仮称 岩手久慈風力発電事業に係る環境影響評価手続状況

「(仮称) 岩手久慈風力発電事業環境影響評価準備書」
に対する久慈市長意見

(仮称)岩手久慈風力発電事業環境影響評価準備書に対する委員事前質問・意見

資料No.1-4
【公開版】

図 1-2 道路縦断面図 (沿道 1 周辺)

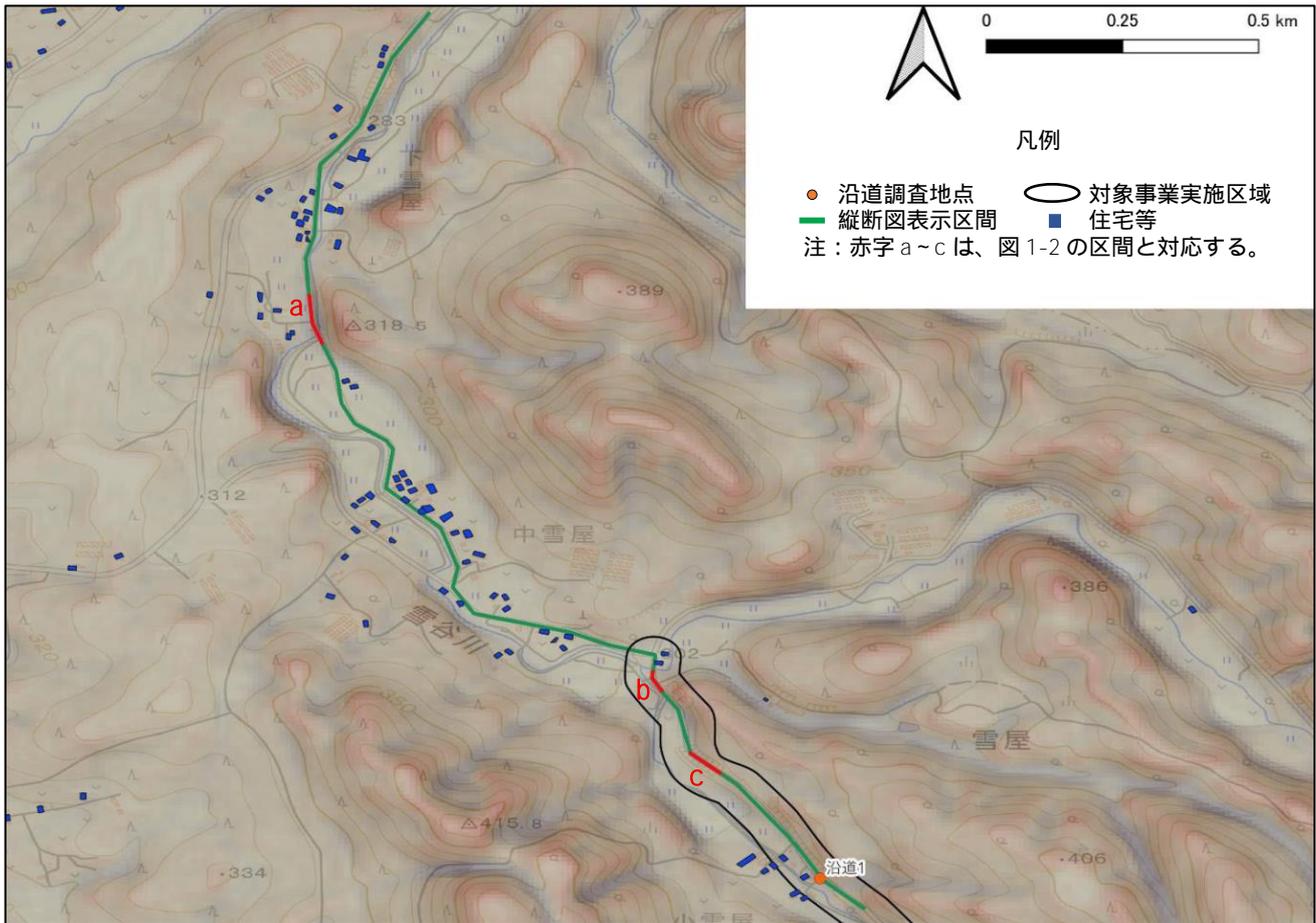
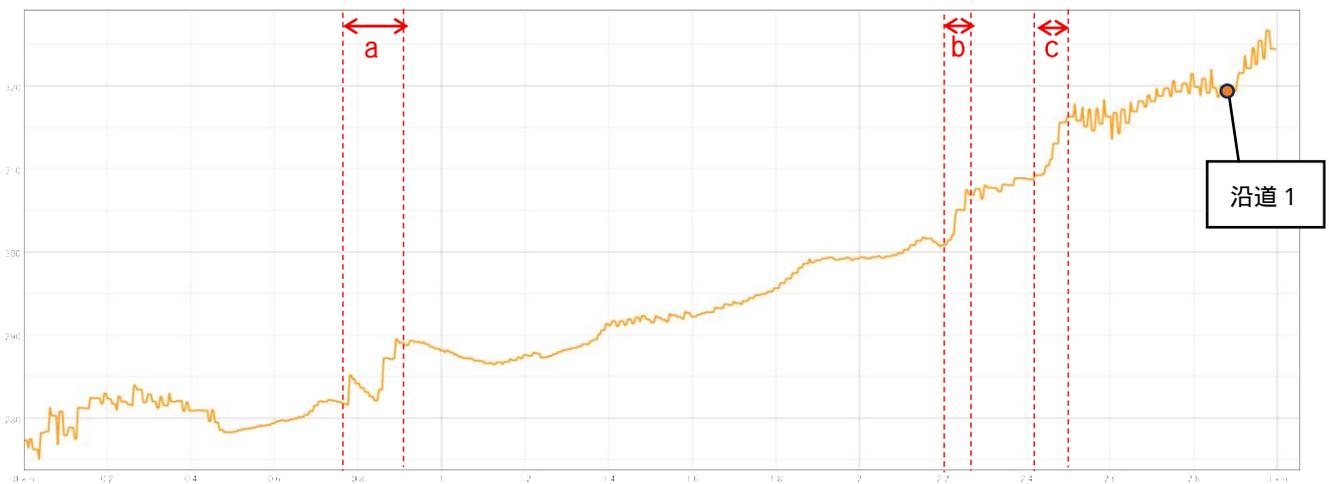
No.	区分	委員名	図書頁	質問・意見	事業者回答
7	再質問	〃	〃	車両が集中する区間の中でも、例えば土地の勾配等の影響により、工事関係車両による騒音の影響がより大きくなる地点がある可能性がある。そのような現地の状況を十分に検討した上で、工事関係車両による騒音の影響が最大となると考えられる場所が選ばれていることを確認できる資料を添付していただきたい。	工事関係車両が集中して走行し、かつ沿道に住居が存在する区間における道路の縦断図を別添資料No.7で添付いたします。別添資料のとおり、該当区間においては、工事関係車両が大きな騒音を発生するような急勾配ではないため、周囲の住居にも騒音の影響は低いと考えられることから、準備書で記載した測定地点は妥当であると考えております。
8	騒音	永幡委員	421～422	沿道①の土曜日は、工事関係車両の走行による増分が5dBと、かなり大きい。土曜日の日中は、休日で自宅にいる住民が平日より多いと考えられることを考慮し、例えば土曜日の大型車による資材等の搬入はできる限り避けるなどの追加の対策を考えるべきである。	沿道①に工事関係車両が集中することがないように、可能な限り工事関係車両の分散を検討いたします。また、急発進、急加速の禁止及びアイドリングストップの実施等のエコドライブを徹底し、特に住居の近傍では低速走行を徹底するよう運転手及び誘導員の教育を実施いたします。
8	再質問	〃	〃	特に、土曜日という条件についての追加の策を明示的に示していただきたい。	沿道①では、土曜日の大型車の走行を可能な限り抑制するよう配慮いたします。
9	騒音	永幡委員	421～422	沿道②の3dBの増加は、周辺住民が騒音の大きさが増加したことを十分に知覚できるレベルであると考えられる。準備書で参考としている「道路に面する地域」の環境基準値は、都市部におけるこのような地域では、遮音性能が十分に高い住居が建てられていることがほとんどであるという実態を考慮した上で、あくまでも「特例」として制定されたものであることを考慮し、最低限でもこの参考値は超えないよう、資材の搬出入の計画を再考すべきである。	沿道②について、特例的に「幹線交通を担う道路に近接する空間」しか満たさない点に留意いたします。工事関係車両については、特定の地点に集中することがないように、可能な限り工事関係車両の分散を検討し、特に住居の近傍では低速走行を徹底するよう運転手及び誘導員の教育を実施します。また、沿道②の近傍住民の方へは既に複数回に渡りご説明をしておりますが、引き続き丁寧な説明をし、ご理解が得られる形での事業実施に努めます。

図 3-2 道路縦断面図 (沿道 3 周辺)

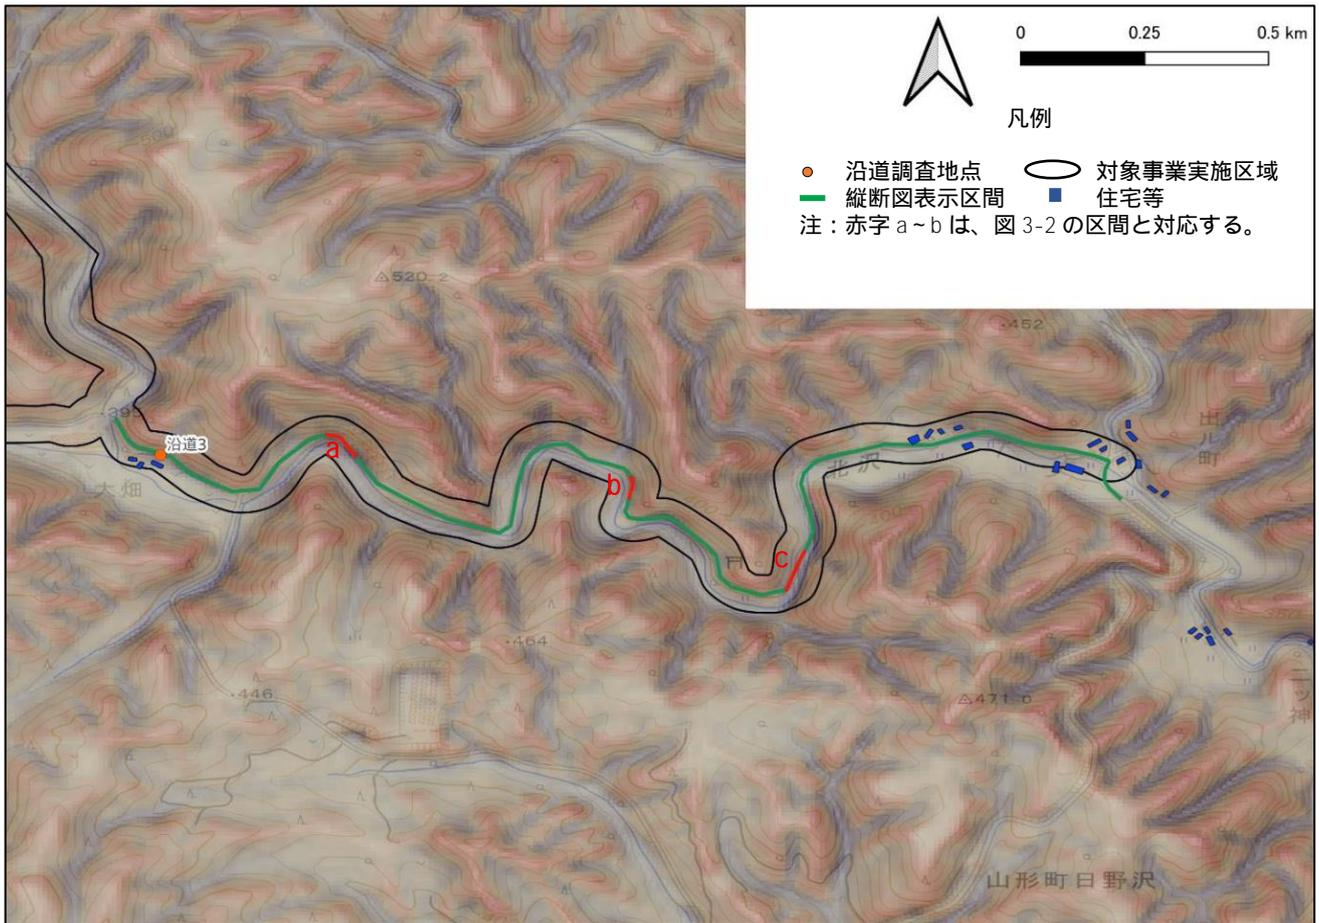
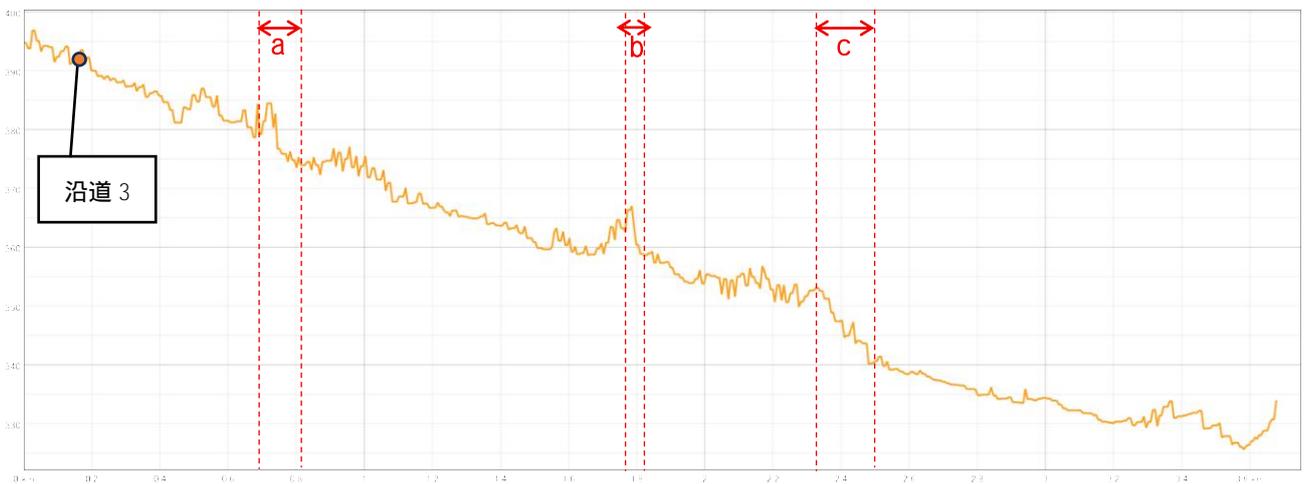
10	騒音	永幡委員	421～422	沿道③は、現状AA地域の基準でも満たし、窓を開けた生活が十分に可能な静穏な地域である。そのような地域において、「道路に面する地域」の特例基準を満たすことをもって、「国又は地方公共団体による基準又は目標」と整合していると評価するのは、極めて暴力的である。20dB近い増加を避けることは必要不可欠であり、資材の搬出入の計画を再考しなくてはならない。	沿道③に工事関係車両が集中することがないように、可能な限り工事関係車両の分散を検討します。また、急発進、急加速の禁止及びアイドリングストップの実施等のエコドライブを徹底し、特に住居の近傍では低速走行を徹底するよう運転手及び誘導員の教育を実施します。
10	再質問	〃	〃	事業者回答により、騒音の増加がどの程度下げられるのか、具体的に示していただきたい。元の質問・意見で述べたとおり、AA地域の基準であっても十分に満たすことができる地域においての20dB近い増加は、極めて暴力的であることを強く認識していただきたい。	事業者としては、工事関係車両の分散走行やエコドライブの徹底等の実施可能な環境保全措置として考えております。例えば、沿道③地点での大型車両の走行速度を29km/hから20km/hに抑えた場合、A特性音響パワーレベルは1.6db下がることとなります。また、現地の状況はAA地域の基準を満たしている環境であり、上記の工事関係車両の走行対策により、騒音の影響を可能な限り低減するよう徹底いたします。
11	騒音	永幡委員	434～436	事業実施地域は、もともと、極めて静かな地域であるため、工事騒音の影響は極めて大きいと考えられる。周辺住民に対して、特に大きな音が出る日を事前に伝える等のコミュニケーションを十分にはかることが必要不可欠である。環境③については特段の配慮が必要であり、土曜など住民が自宅に居る可能性が高い日は、大きな音が出る作業をできる限り避けるなど、最大限の配慮をすべきである。	周辺住民に対しては、工事内容を事前に説明するとともに、土曜日などは、大きな騒音を発生させる工事を可能な限り避けるよう配慮します。
